TPB/R/S/STT/1-5030

反對北部都會區, San Tin Technopole 計劃大綱及刊登憲報

聯署要求新田科技城計劃S/STT/1在石湖圍範圍興建主要道路Road R6,R7必須符合下到要求

新田科技城計劃 S/STT/1 在石湖圍範圍興建主要道路 Road R6,R7 必須符合下到要求

資料來源：新田科技城計劃 S/STT/1

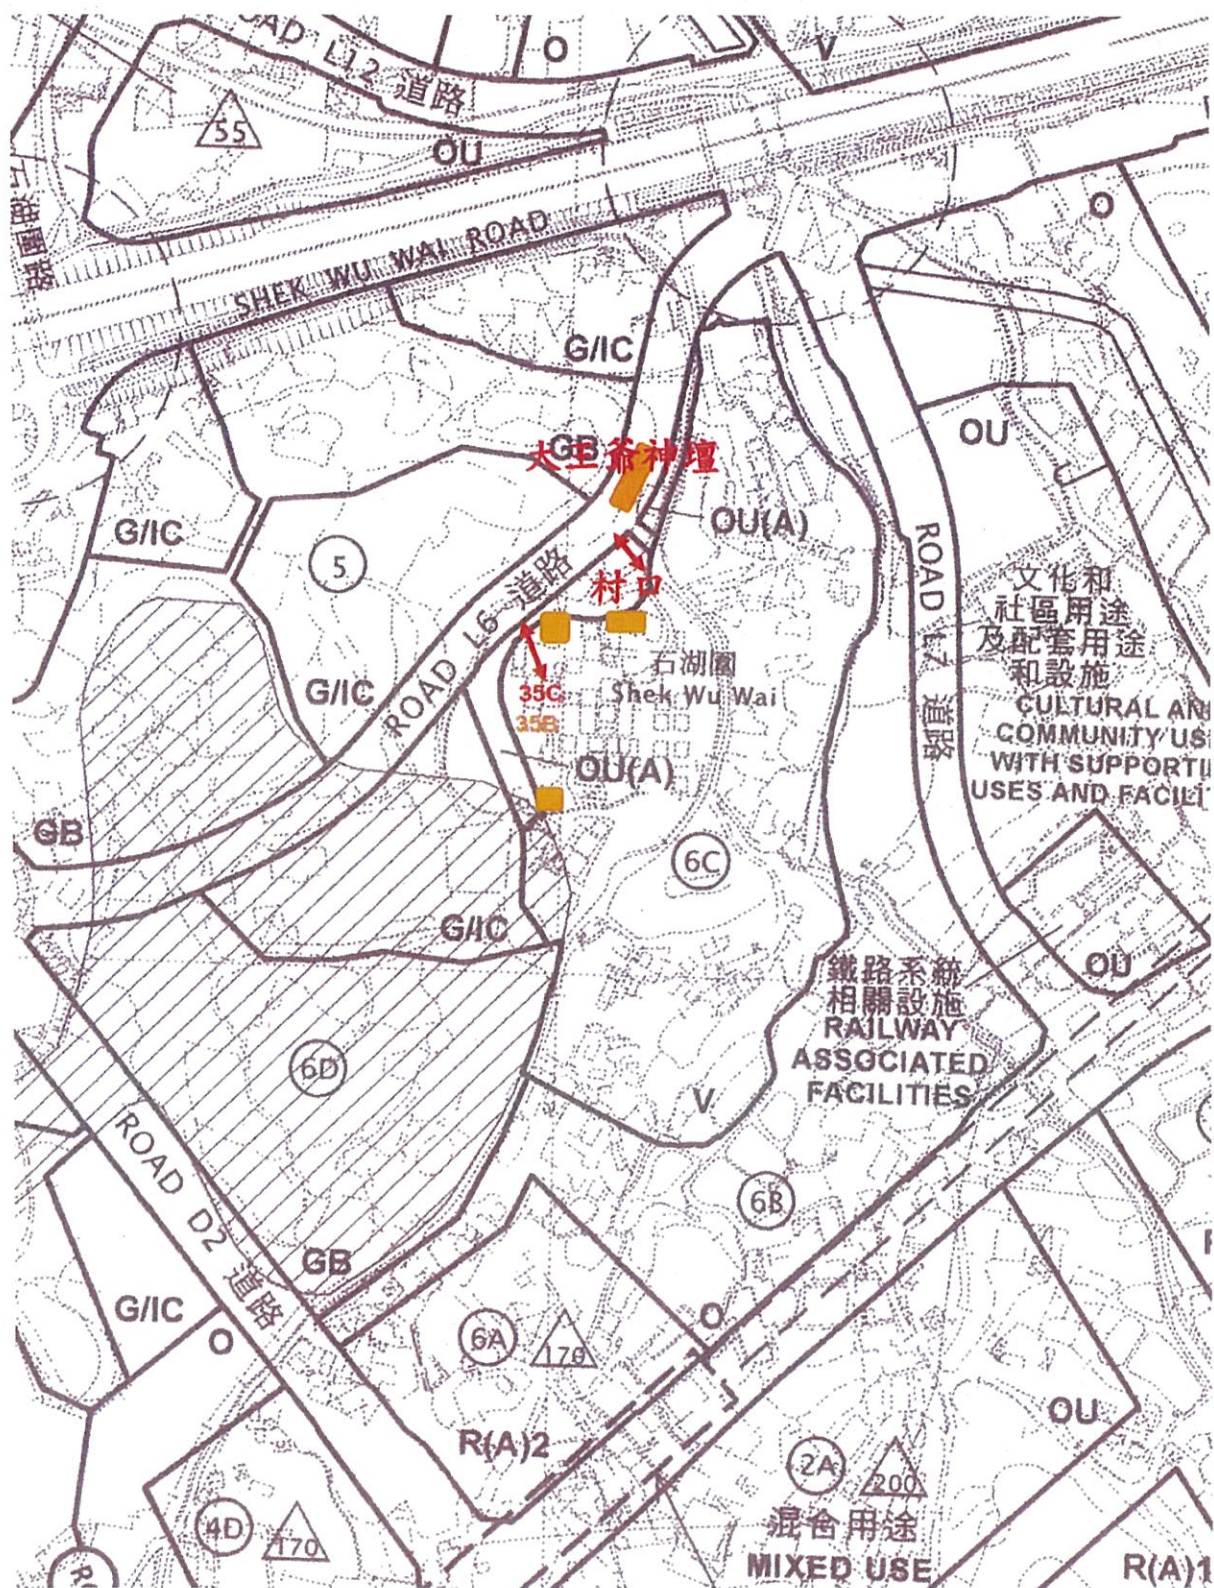
石湖圍村民知悉新田科技城計劃 S/STT/1 計劃在本村範圍內興建 ROAD L6,L7。這計劃貼近石湖圍原居民屋宇，一旦公路建成，交通流量增加並產生嚴重噪音，嚴重影響村民的生活品質和安寧。改變村民所熟悉的社區結構和文化特點。村民擔心這樣的建設會破壞「認可鄉村範圍」的自然環境，對當地的生態平衡和生物多樣性產生不可逆轉的影響。公路興建對石湖圍環境造成負面影響。包括土地破壞、生態系統破壞和水資源受損等問題。計劃沒有列明興建隨隔音屏障減少公路上交通產生嚴重噪音。在興建公路必須妥善考慮嚴重噪音問題，設計隔音屏障完善興建道路 L6 和 L7。石湖圍村民必須興建隔音屏障。

石湖圍村民知悉新田科技城計劃 S/STT/1 計劃在本村範圍內興建 ROAD L6,L7 需要清折 2 個供奉神位稱(大王爺神壇)見附件二。在石湖圍公園對面有 2 個供奉神位稱(大王爺神壇)，是本村開村時興建，約有 300-500 年歷史。這 2 個約有 300-500 年歷史的大王爺神壇在 8 年前重修及翻新。現表面看非常新淨，但內裏原材料是由青磚組成。石湖圍村民要求政府清楚列明賠償清折 2 個供奉神位的價錢。必須在石湖圍村範圍內重建有關神位。

石湖圍村民知悉新田科技城計劃 S/STT/1 計劃在本村範圍內興建 ROAD L6,L7 需要砍伐本村村口有二百年古榕樹和在本村後山數 10 棵百年樟樹、榕樹和木棉樹。這些古樹應該保留和妥善保育，不應該在興建 L6 時砍伐。政府應該把古榕樹和古樹樟樹資料交發展局和樹林辦，讓發展局和樹林辦評估及編寫古榕樹和古樹樟樹法定地位才能決定保留和妥善保育方案。在沒有讓發展局或樹林辦作出任何評估時不應清折(大王爺神壇)(見附件一 C、F、G)。石湖圍村民要求政府清楚列明賠償清折古樹的價錢。

資料來源：新田科技城計劃 S/STT/1

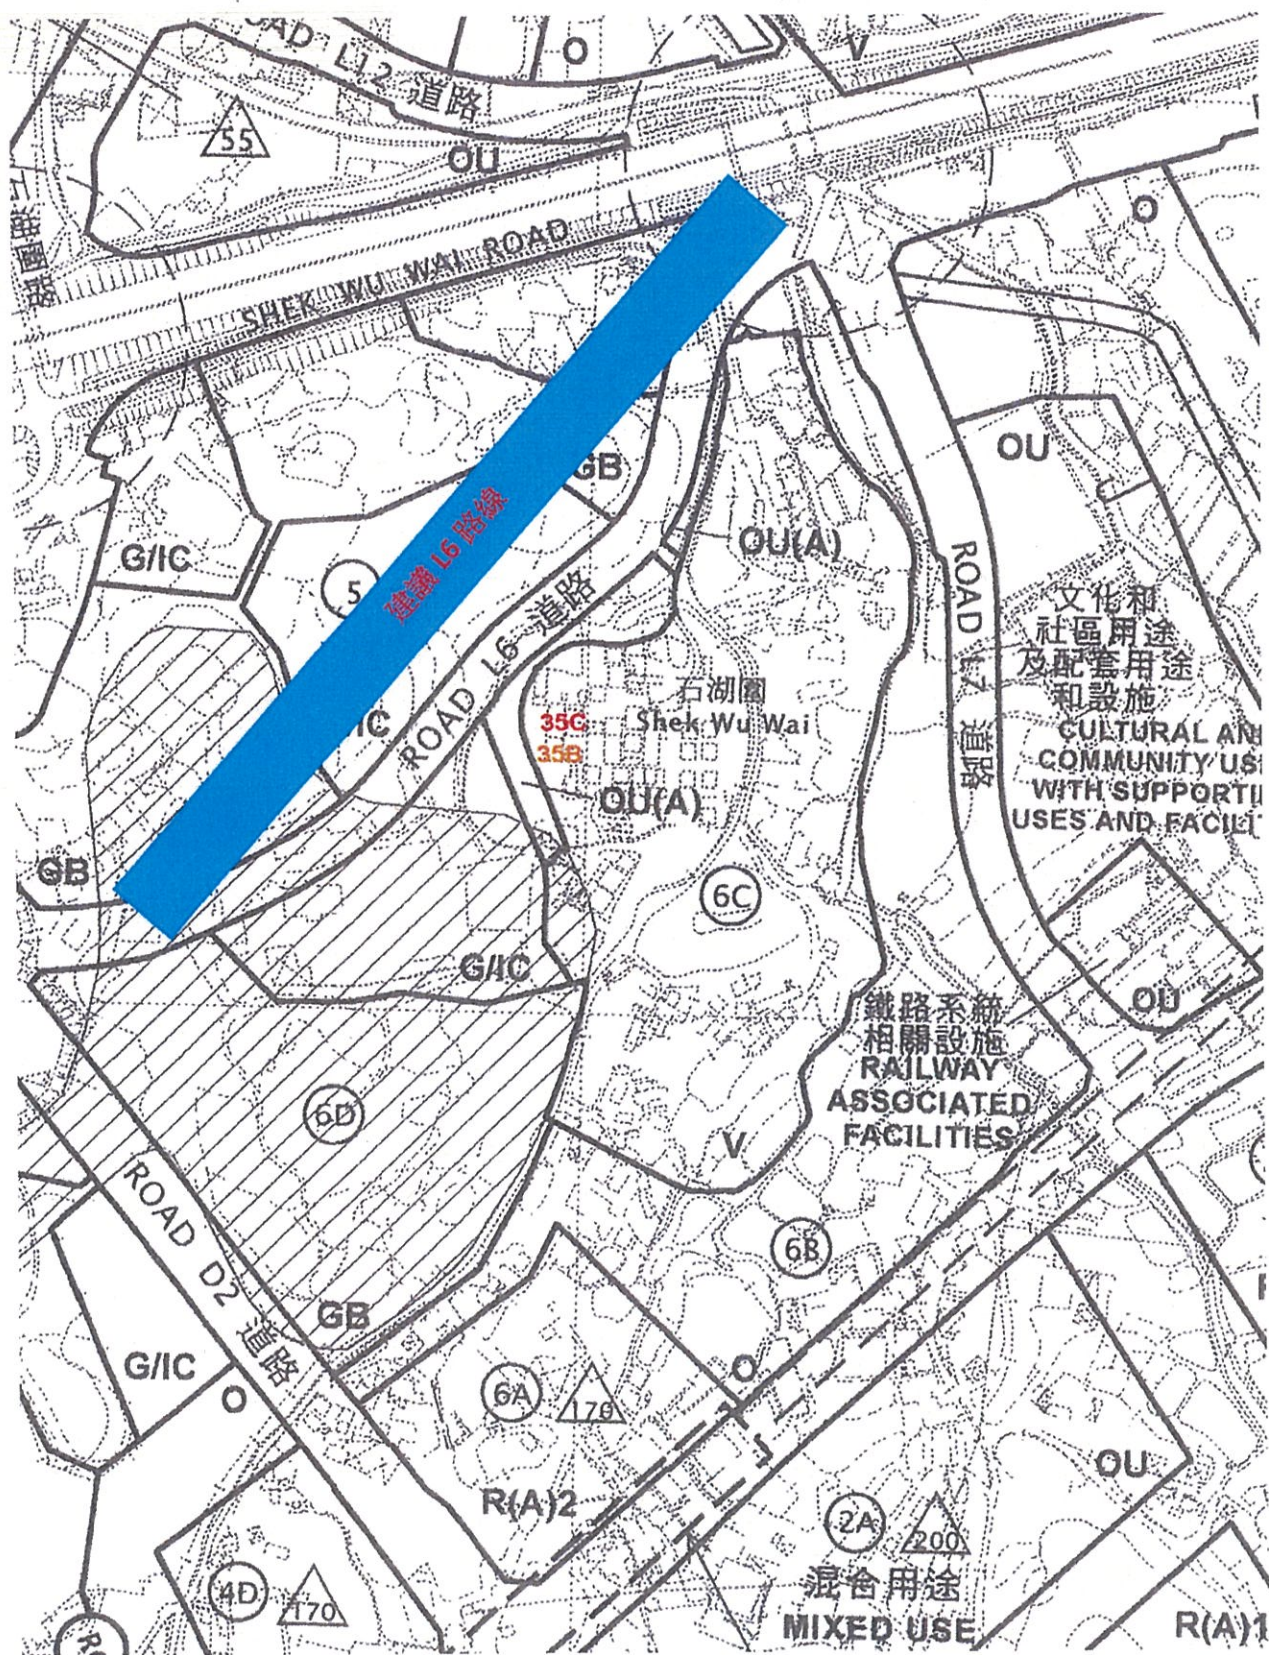
ROAD L6 距離本村原民村屋 35B、35C 在 20 米範圍內

ROAD L6 距離本村村口在 20 米範圍內

資料來源：新田科技城計劃 S/STT/1

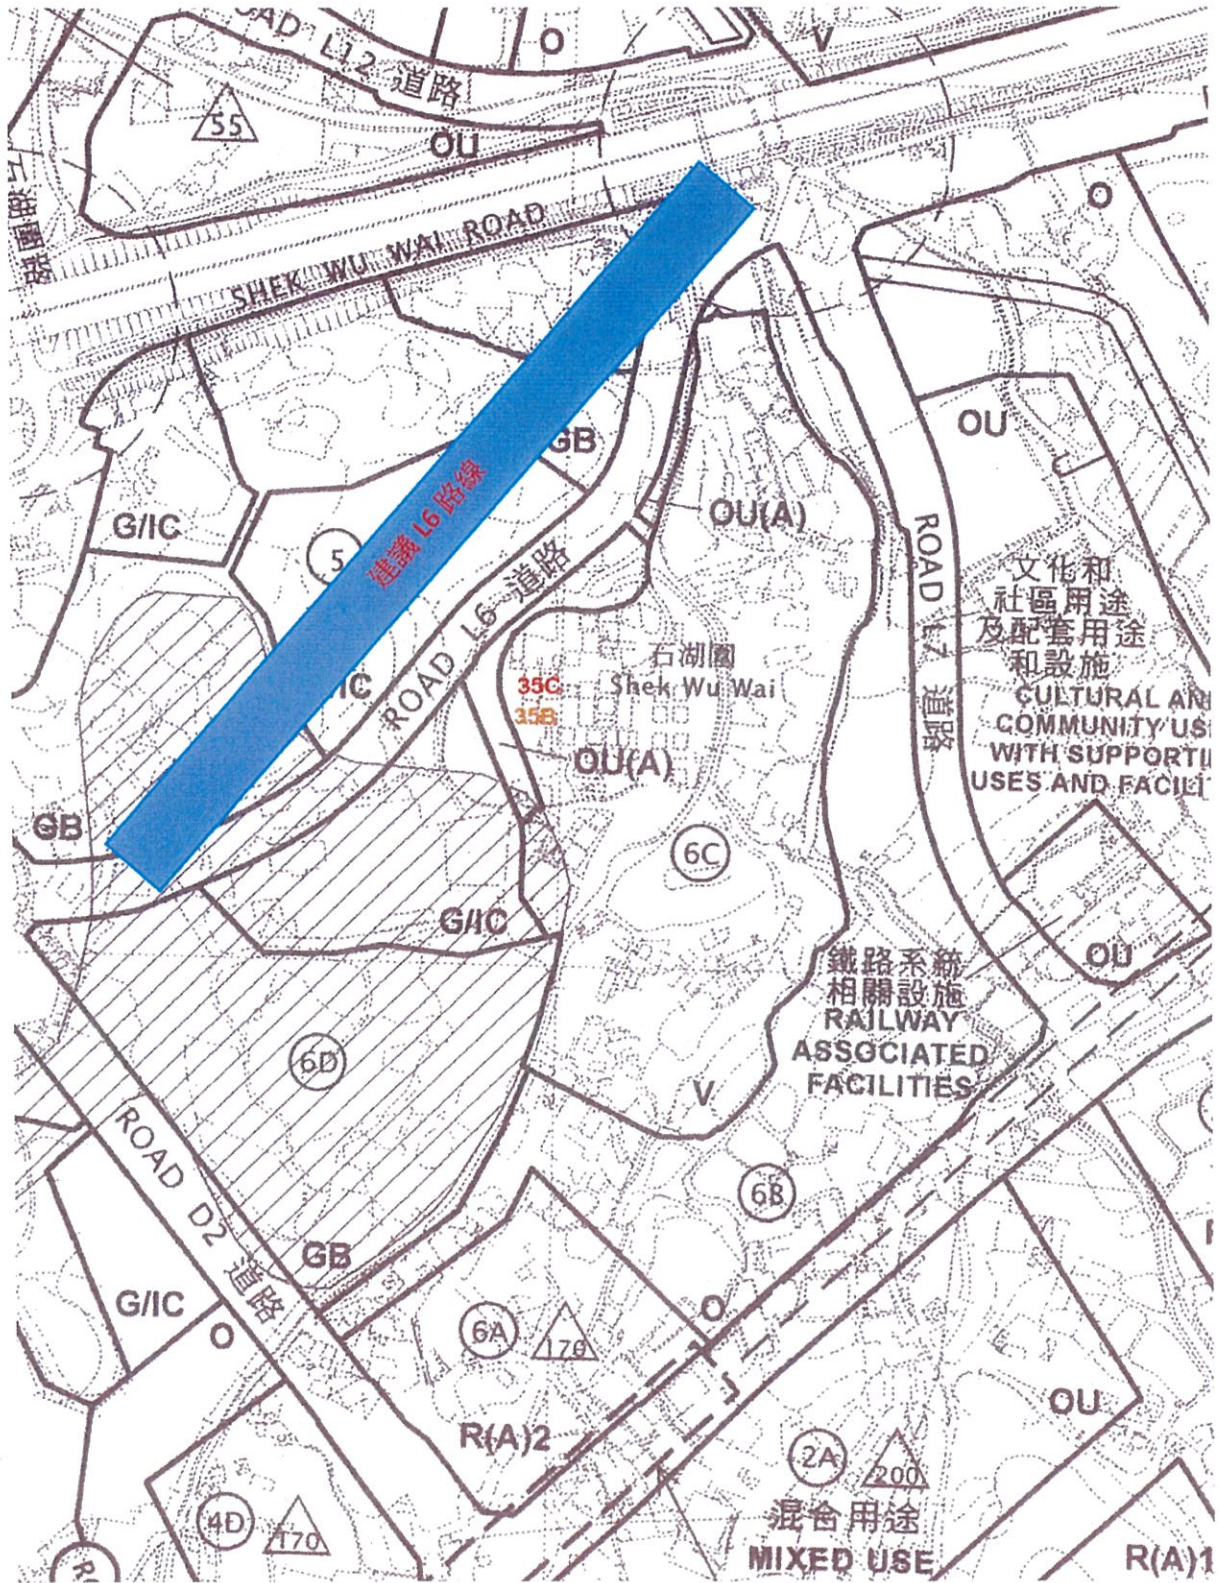
ROAD L6 距離本村原民村屋 35B、35C 在 20 米範圍內

ROAD L6 距離本村村口在 20 米範圍內

資料來源：新田科技城計劃 S/STT/1

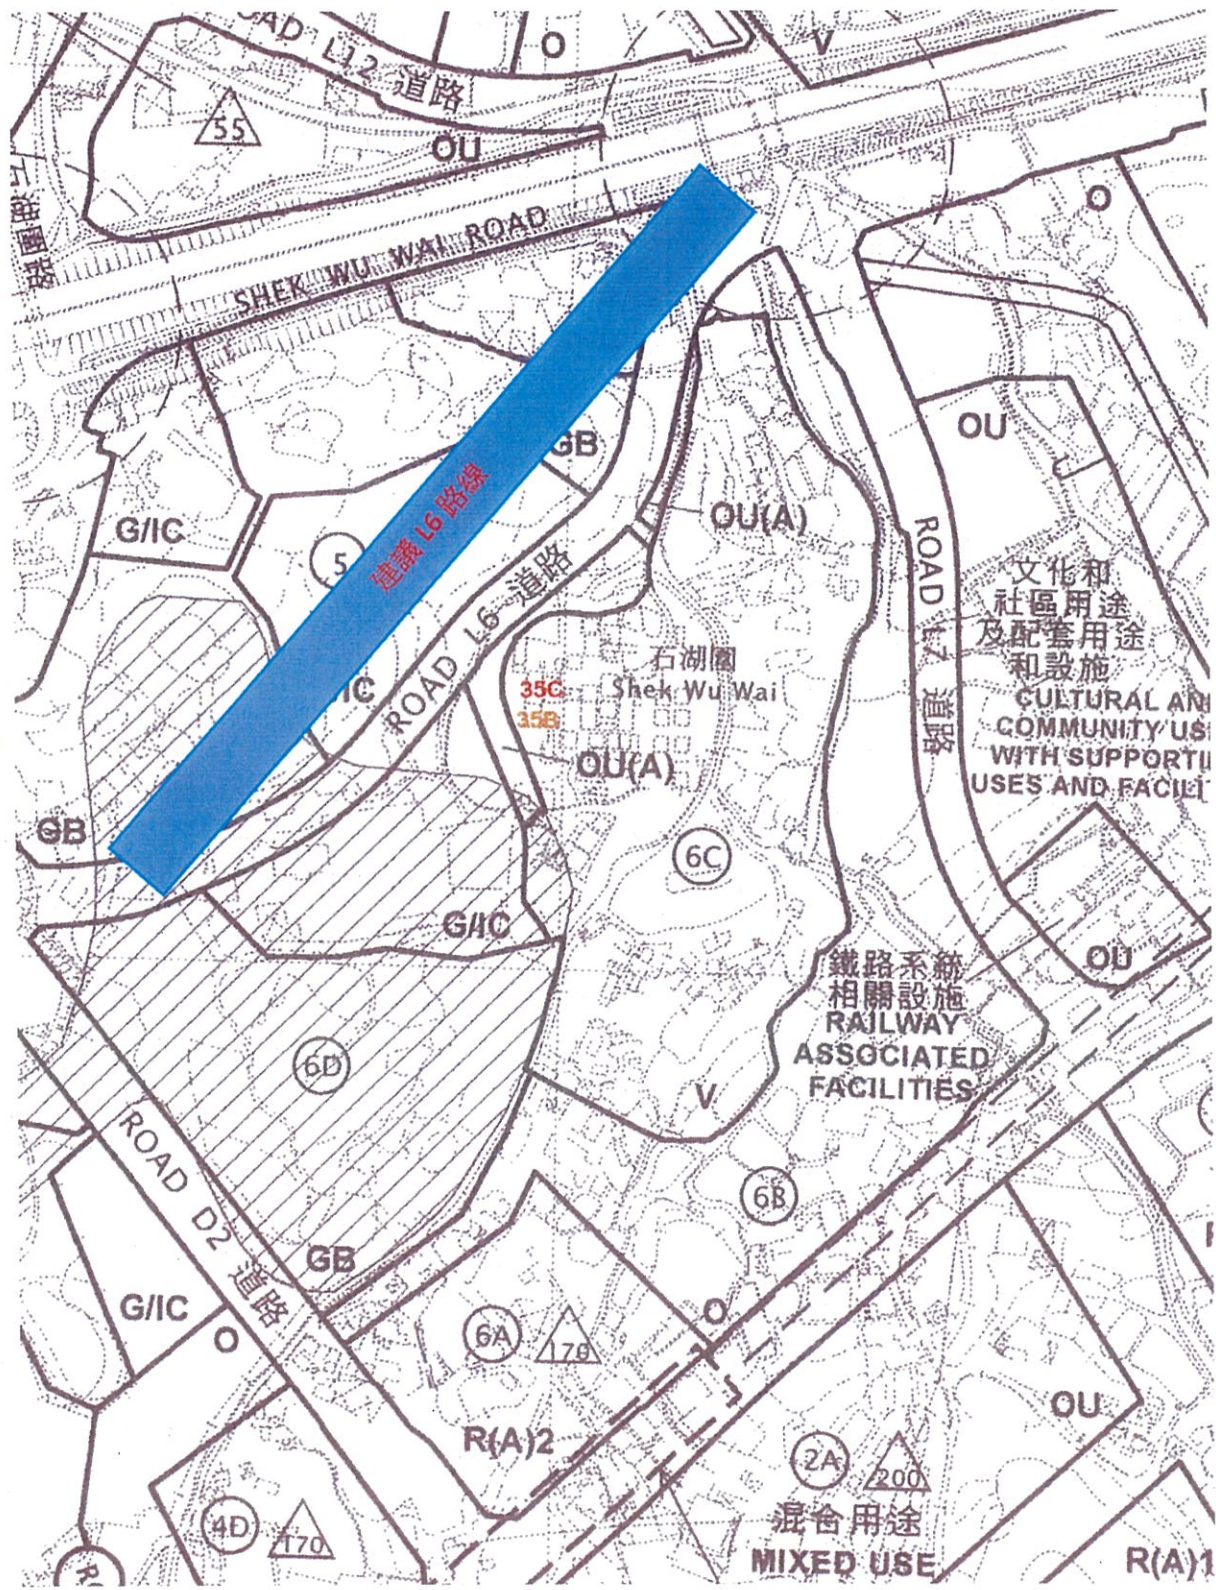
ROAD L6 距離本村原民村屋 35B、35C 在 20 米範圍內

ROAD L6 距離本村村口在 20 米範圍內

資料來源：新田科技城計劃 S/STT/1

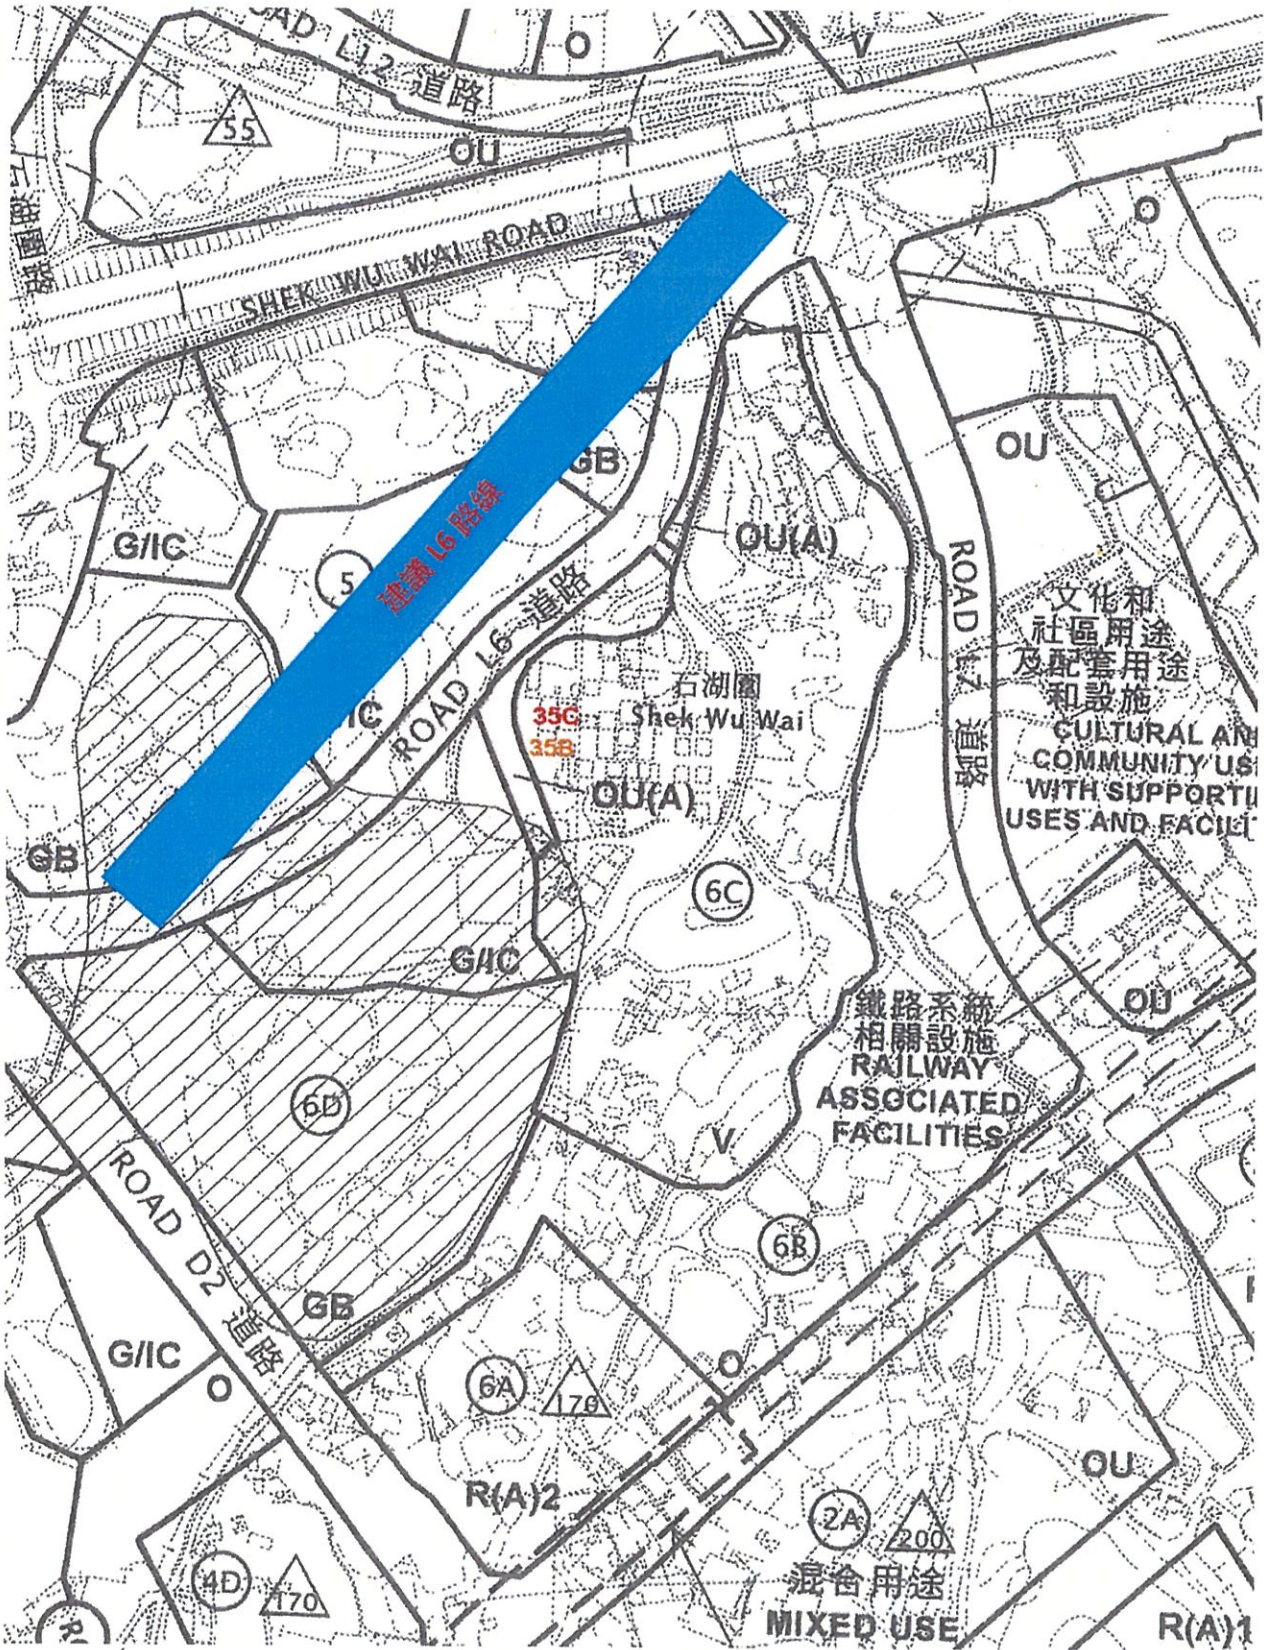
ROAD L6 距離本村原民村屋 35B、35C 在 20 米範圍內

ROAD L6 距離本村村口在 20 米範圍內
